まちづくり条例に基づく報告書

該当条文	☐ 第25条 (大規模土地取引行為) ☐ 第26条 (大規模開発事業) ☒ 第36条 (中規模開発事業) ☐ 第48条 (適用除外) ☐ その他 ()
土地所有者	住所：横浜市中区山下町 74 番地 1 氏名：株式会社大和地所 代表取締役 押川雅幸
土地の所在	鎌倉市鎌倉山二丁目 1829 番 2 外 2 筆及び 1206 番 6 外 4 筆の各一部
面積	988.72 m ²
報告内容	宅地 1 宅地 3 近隣要望により計画地盤高の変更を行いました 旧) FH=20.10 ⇒ 新) FH=20.00

【変更後】			
工事名	(仮称) 鎌倉山二丁目計画		
所 在	鎌倉市鎌倉山二丁目1829番2 外		
図面名	土地 利 用 方 針 図	縮尺	A1:1/100 A3:1/200
藍 総 合 設 計 株 式 会 社 平 山 滋 也	図面番号		
	年月日	2025.01.15

工事名	(仮称) 鎌倉山二丁目計画		
所在	鎌倉市鎌倉山二丁目1829番2 外		
図面名	新旧対照 土地利用方針図	縮尺	A1:1/100 A3:1/200
藍 総合設計株式会社		図面番号	
平山 滋也		年月日	2025.02.17

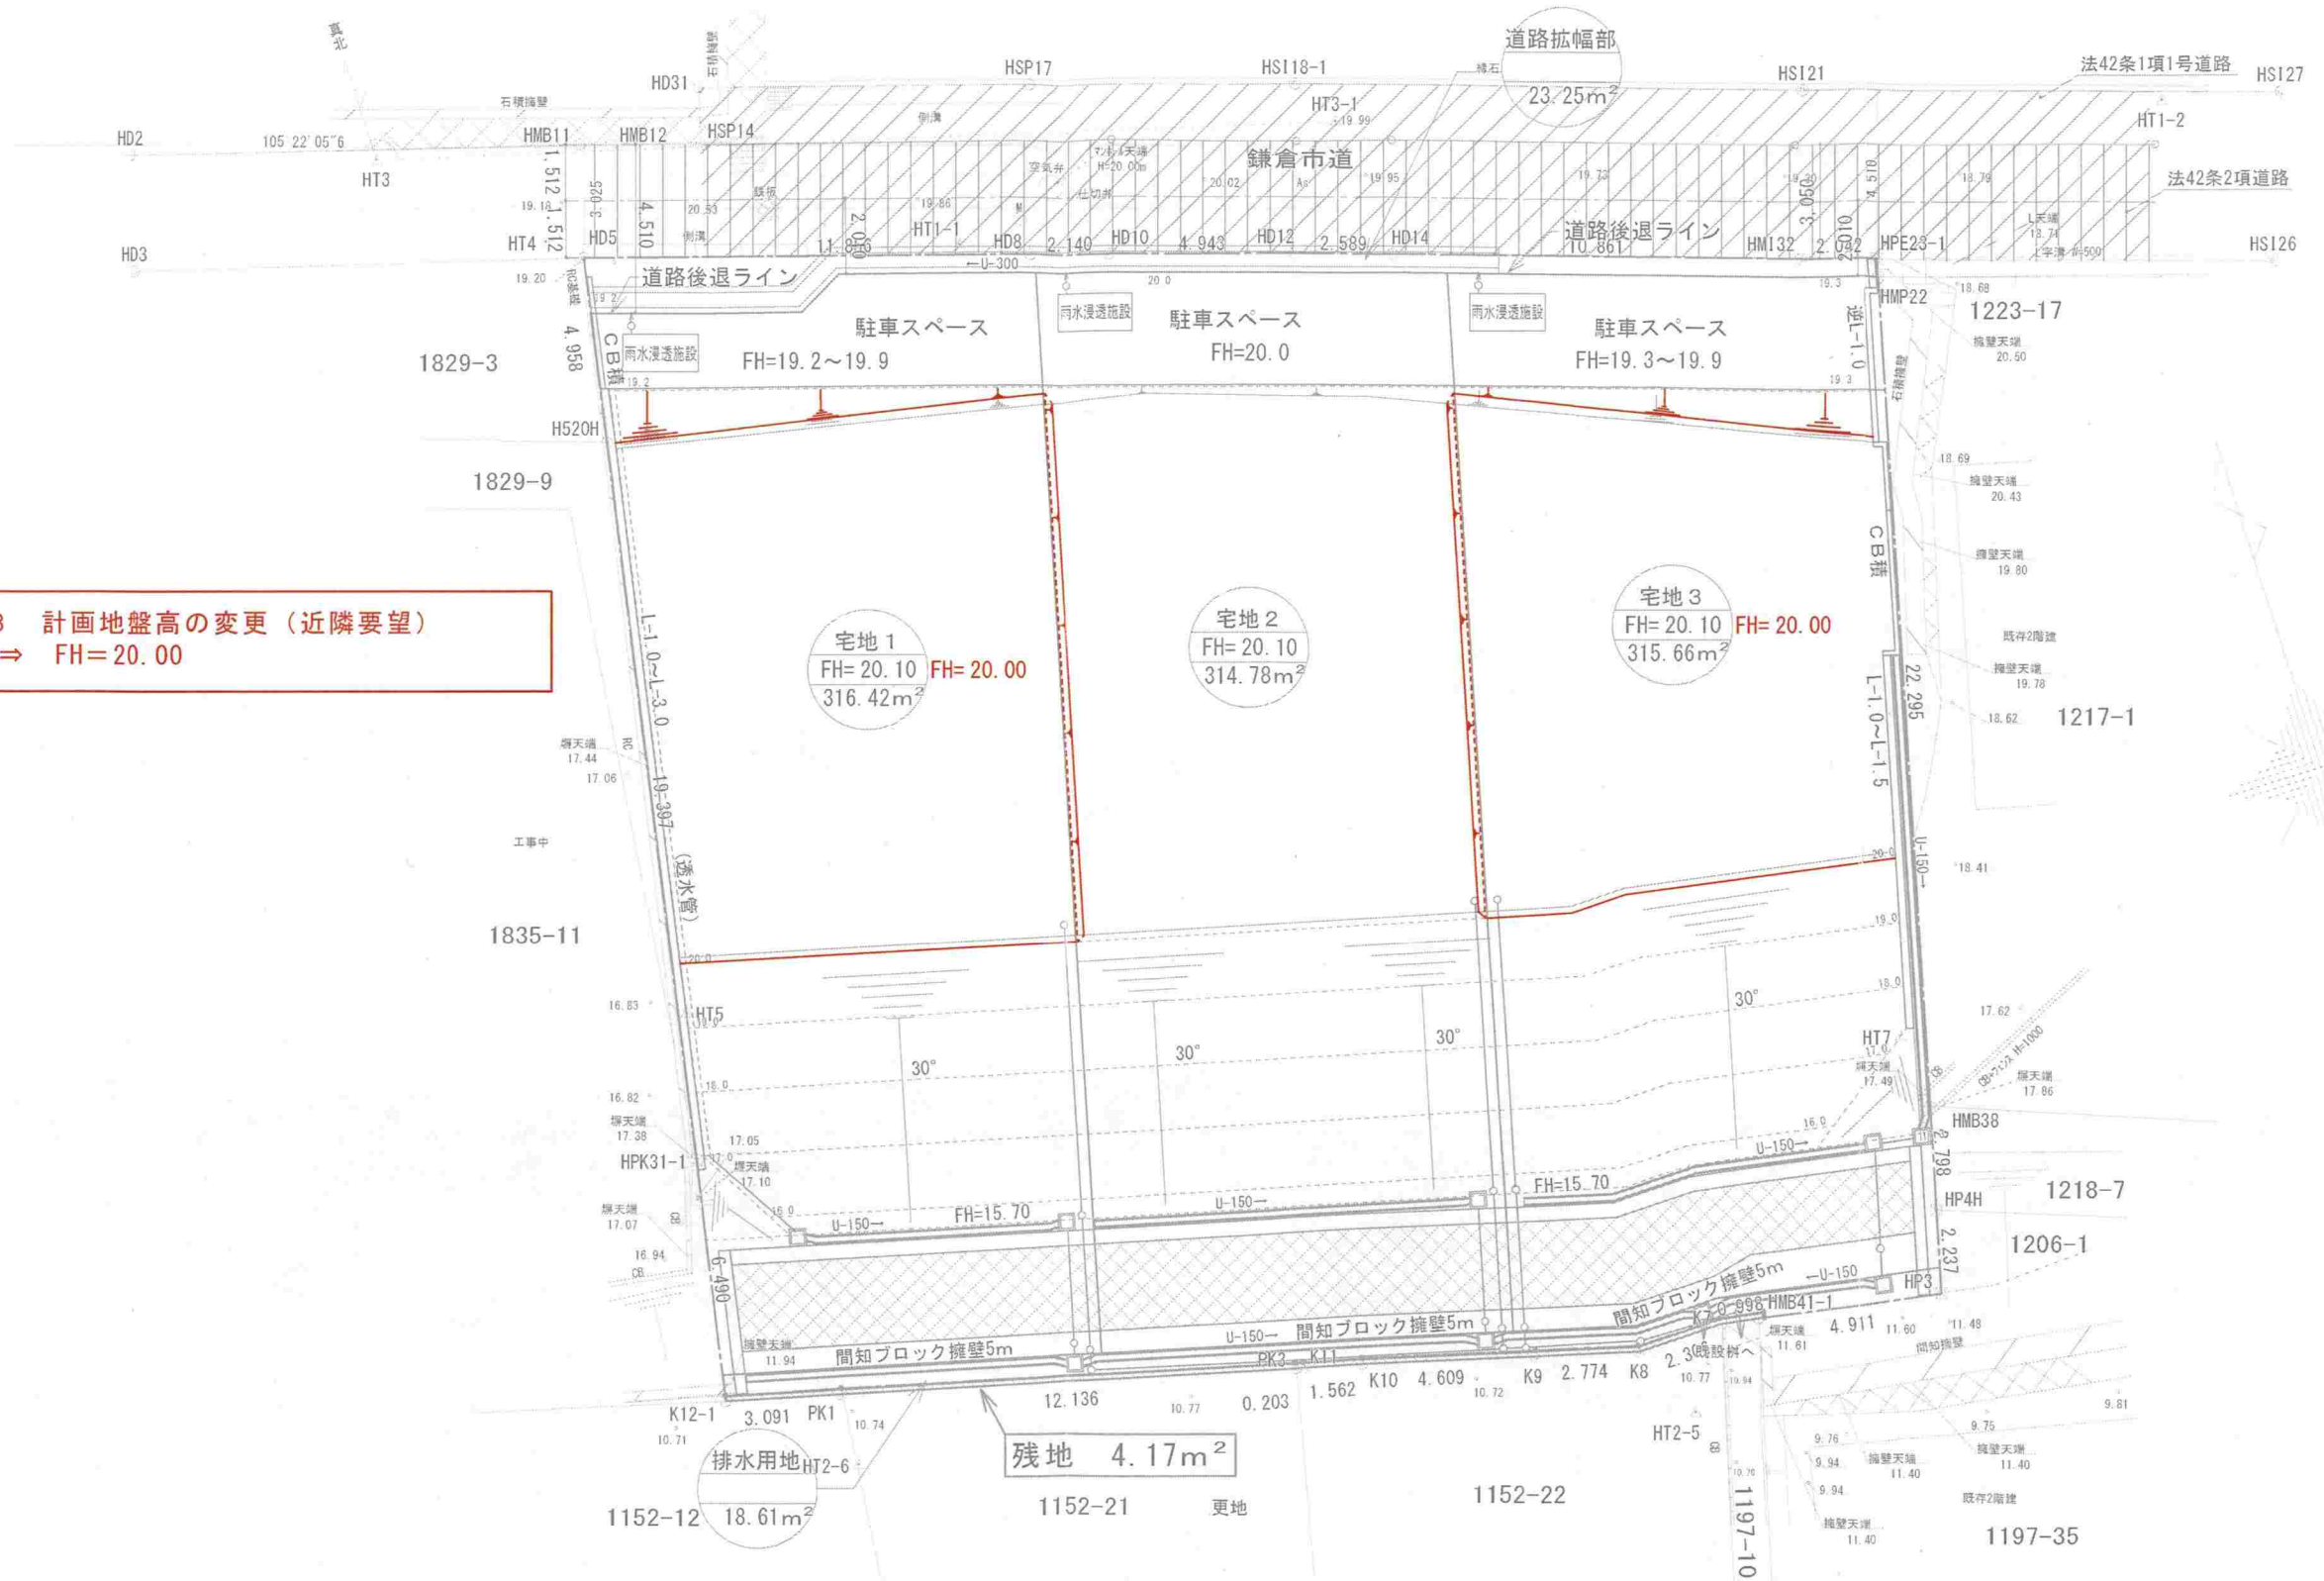
宅地 1 宅地 3 計画地盤高の変更（近隣要望）
FH=20.10 ⇒ FH=20.00

工事名	(仮称) 鎌倉山二丁目計画		
所 在	鎌倉市鎌倉山二丁目1829番2 外		
図面名	新旧対照 造成計画平面図	縮尺	A1:1/100 A3:1/200
藍 総 合 設 計 株 式 会 社 平 山 滋 也	図面番号		
	年月日	2025.01.15

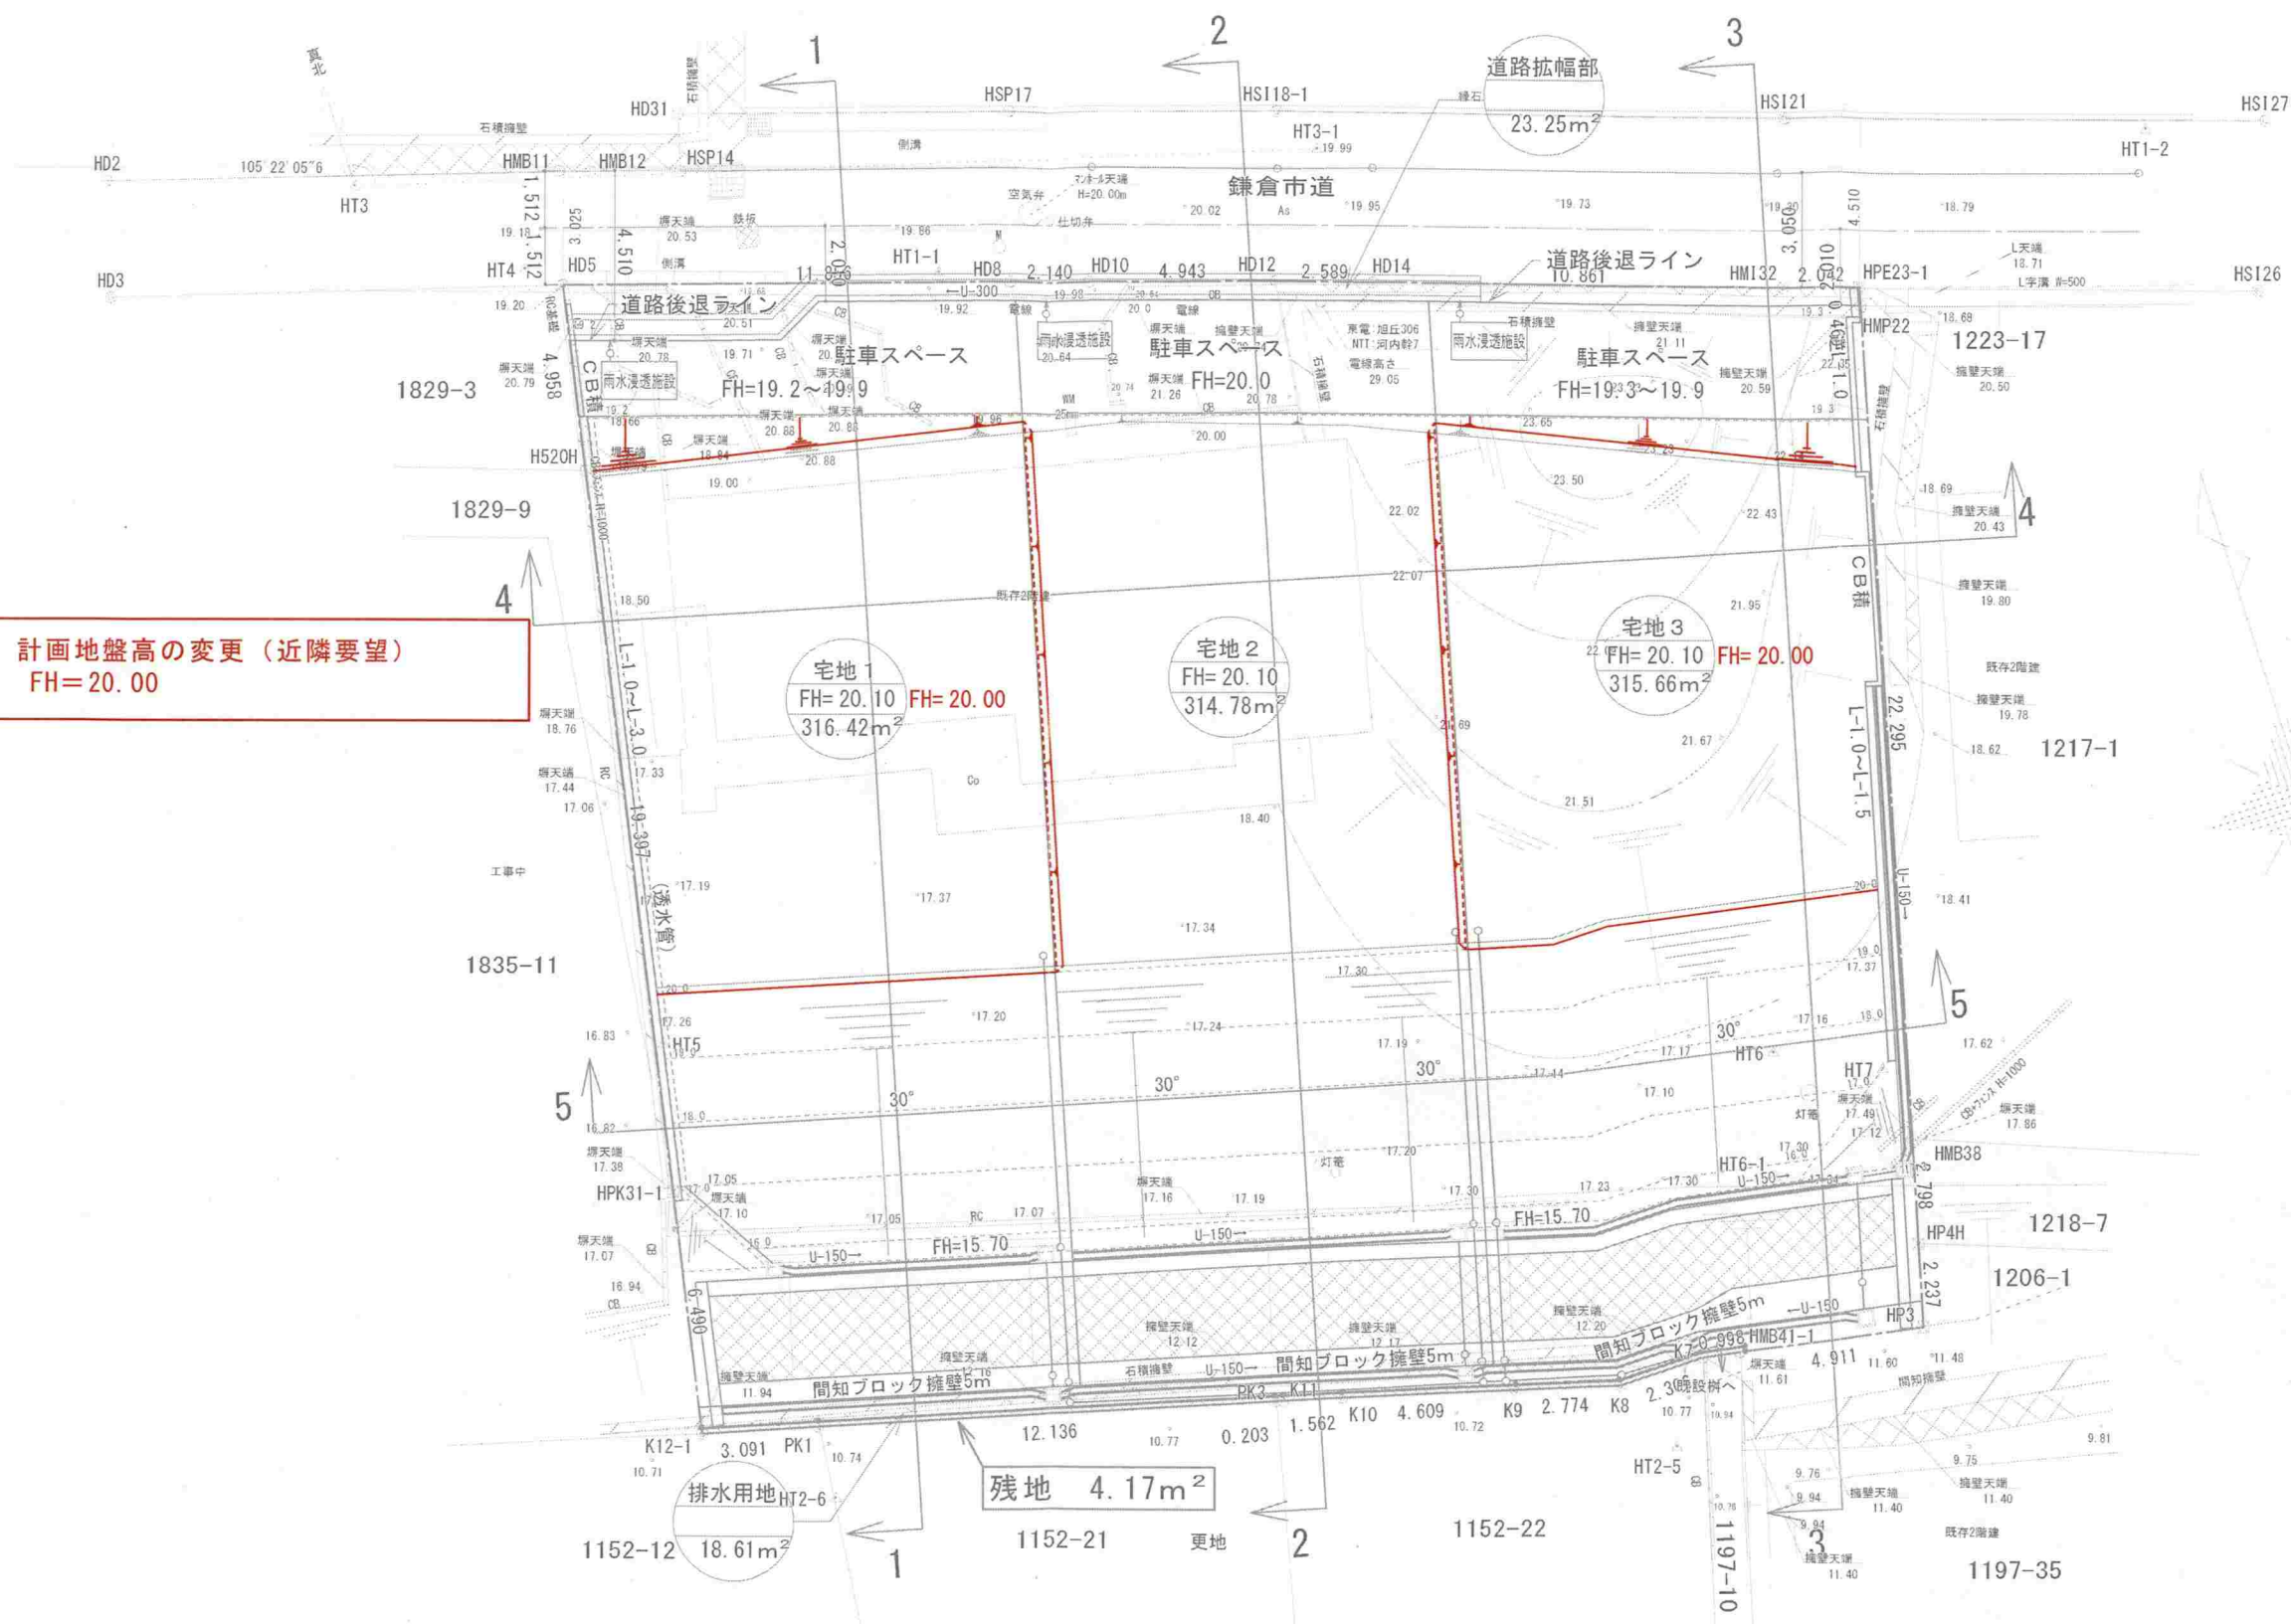
宅地1 宅地3 計画地盤高の変更（近隣要望）
FH=20.10 ⇒ FH=20.00

凡 例			
——	開発区域		
■	切 土	274.34m ³	283.65m ³
■	盛 土	471.77m ³	460.26m ³
